島根原子力発電所の耐震安全性 について

平成21年2月
原子力安全・保安院

宍道断層の評価(東側及び全体)

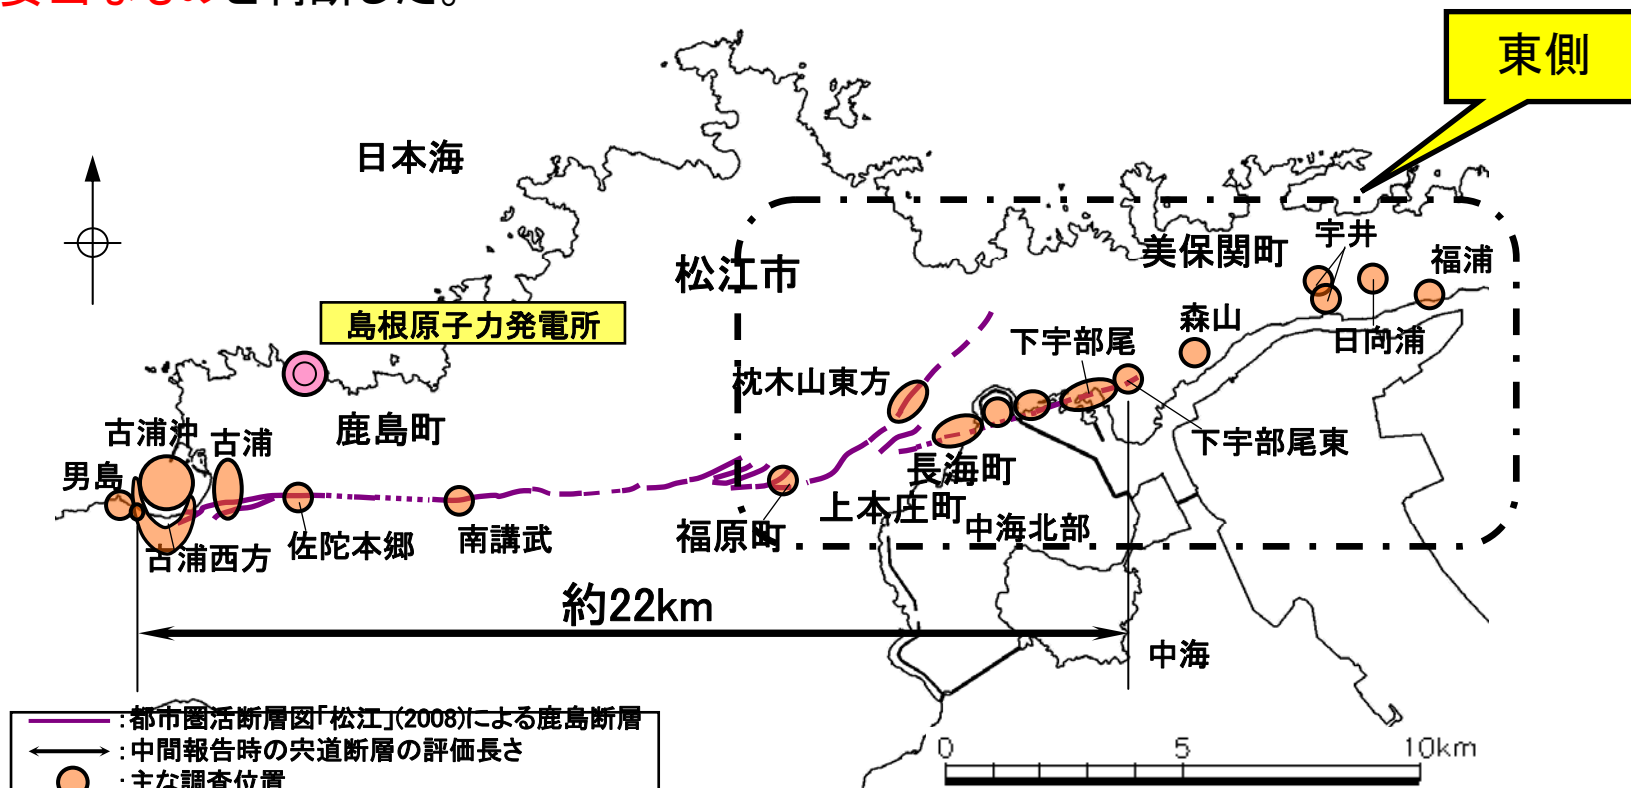
宍道断層東側において確認された断層の活動時期などについて議論があったが、宍道断層の耐震設計上考慮する東端を美保関町の「下宇部尾東」とする中国電力の評価は妥当なもの確認した。

以上のことから、耐震設計上考慮する宍道断層の長さとして約22kmを想定することは妥当なもの判断した。

敷地前面海域の活断層

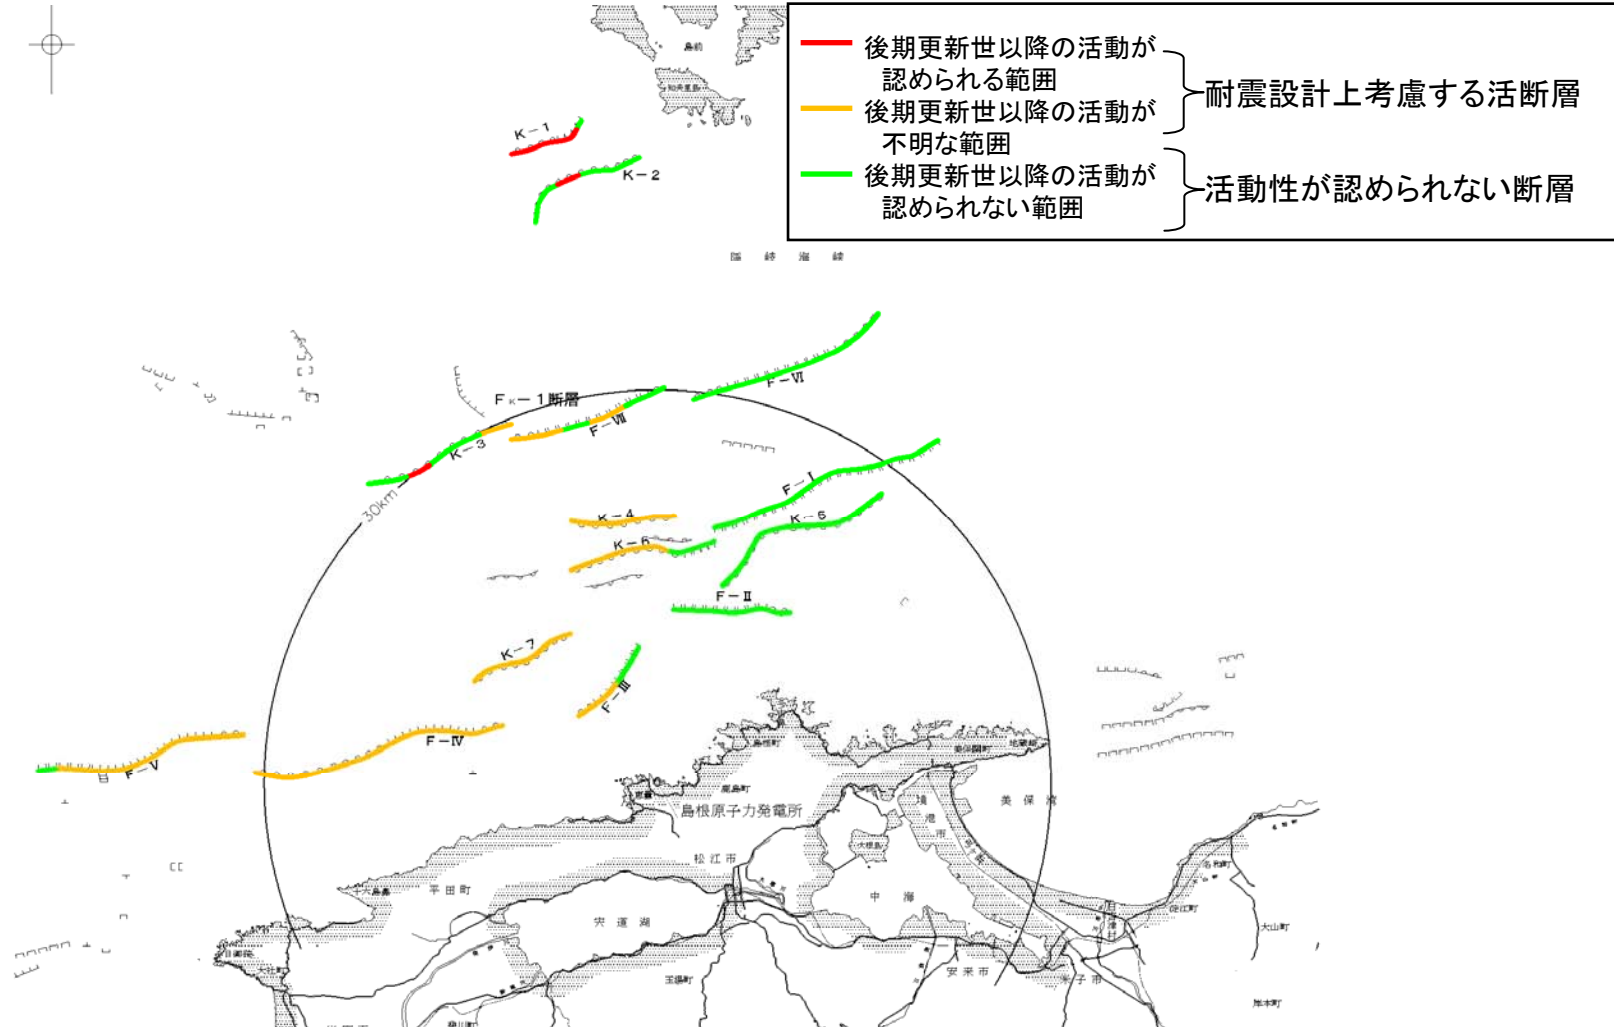
中国電力の行った海上音波探査記録を検討した結果、敷地前面海域の活断層に関する中国電力の評価は妥当なものと確認した。

基準地震動Ssの策定

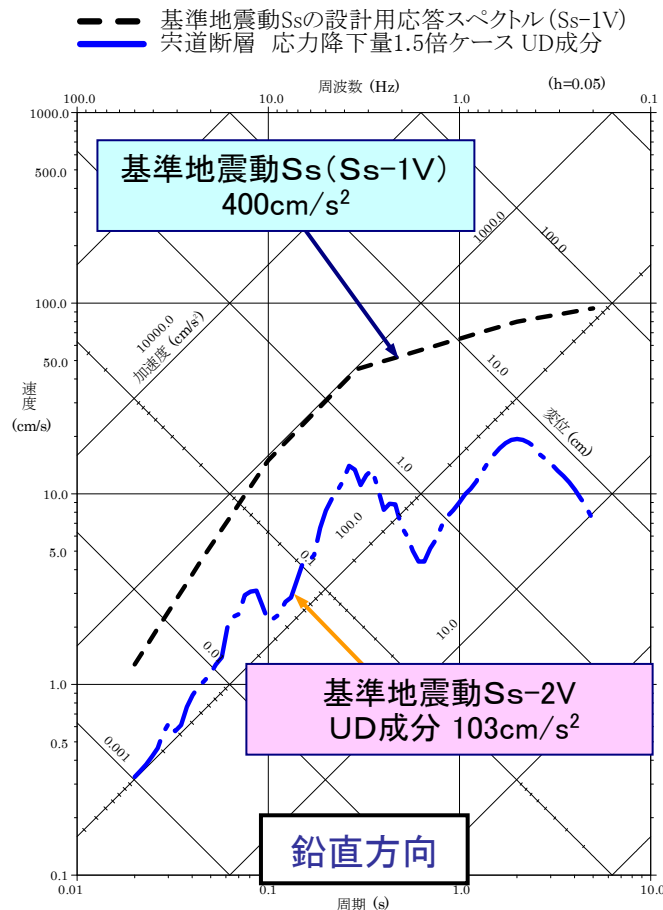
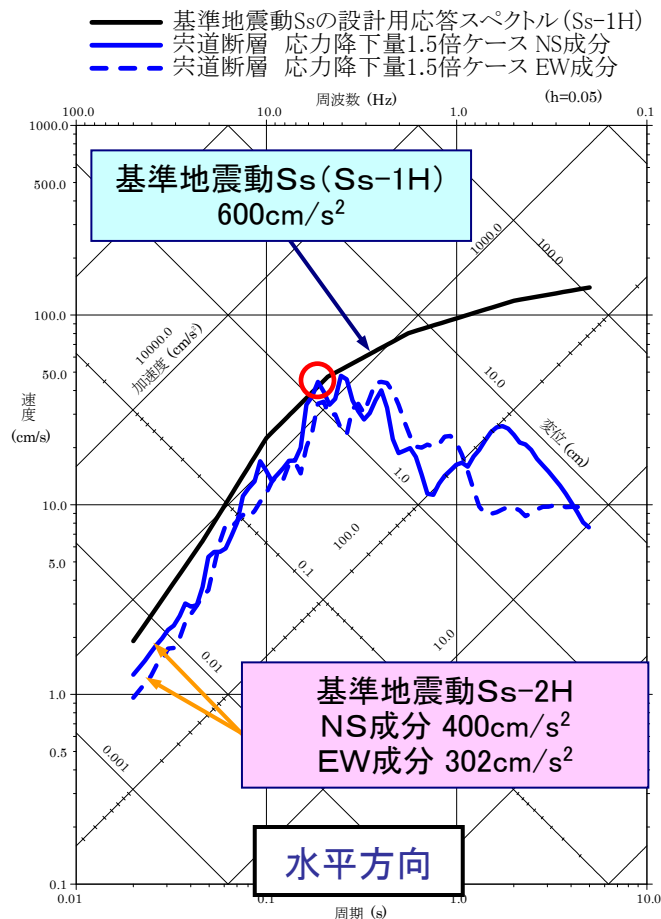
中国電力は、基準地震動S_sを宍道断層による地震動評価に基づき設定している。評価に当たっては、不確かさを考慮に入れていることを確認したが、保安院では、新潟県中越沖地震での知見をふまえ、さらに**応力降下量(断層から放出される地震波の強さ)を平均の1.5倍にしたケースの追加検討を求めた。**

宍道断層の応力降下量を1.5倍とした断層モデルに基づく地震動の応答スペクトルは、基準地震動Ssの設計用応答スペクトルに対して一部の周期において僅かではあるが上回ることから、中国電力は、これを基準地震動Ss-2とした。(当初設定した基準地震動Ssは、Ss-1とする)。なお、応答スペクトル手法による地震動は、基準地震動Ss-1を下回っている。以上のことから**保安院は、この基準地震動を妥当と判断した。**

(1) 建物・構築物

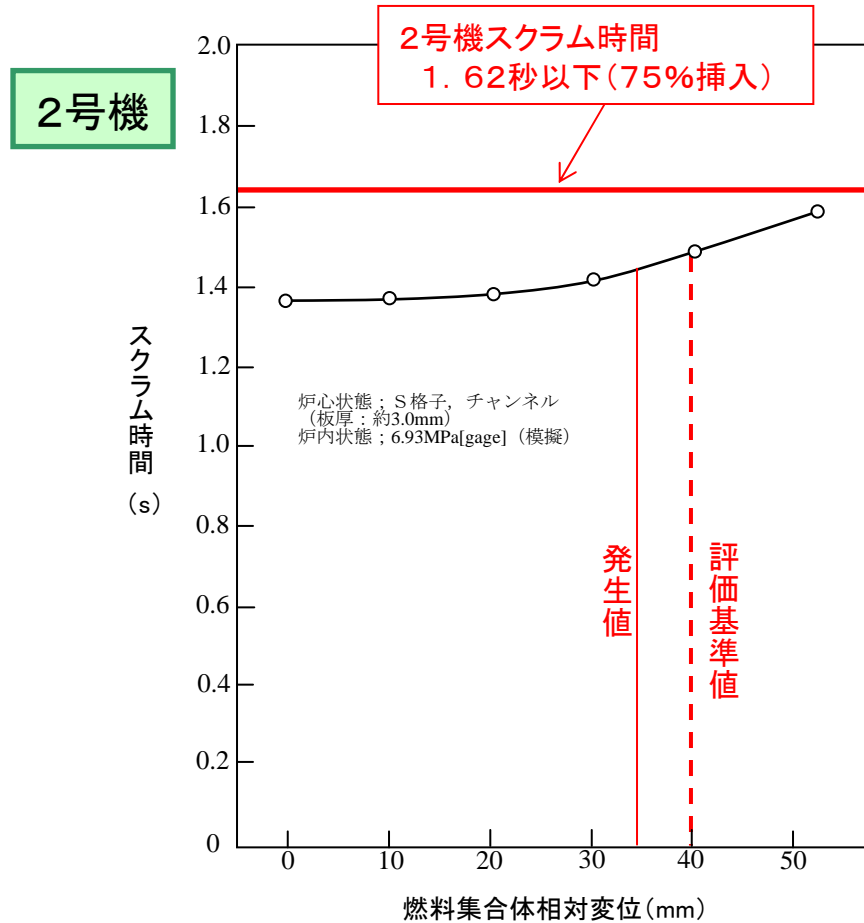
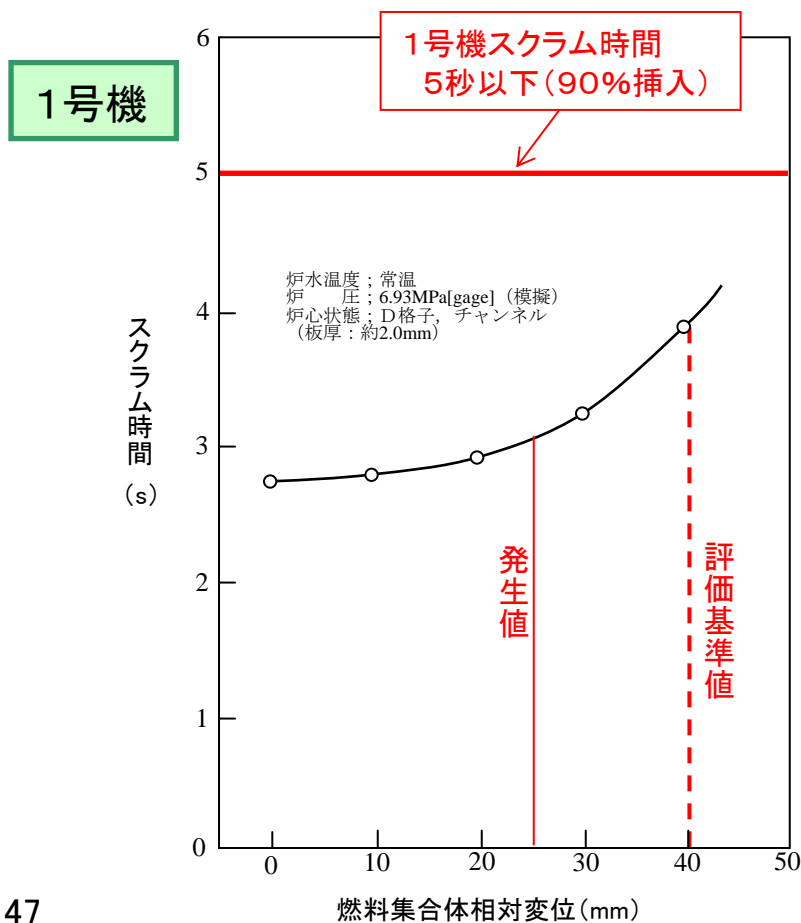
中国電力が作成した原子炉建物の地震応答解析モデルを含む解析手法は妥当なものと判断するとともに、その解析結果は耐震壁の機能維持が確保されるせん断ひずみに余裕をみて設定された**基準値以下であることを確認**した。
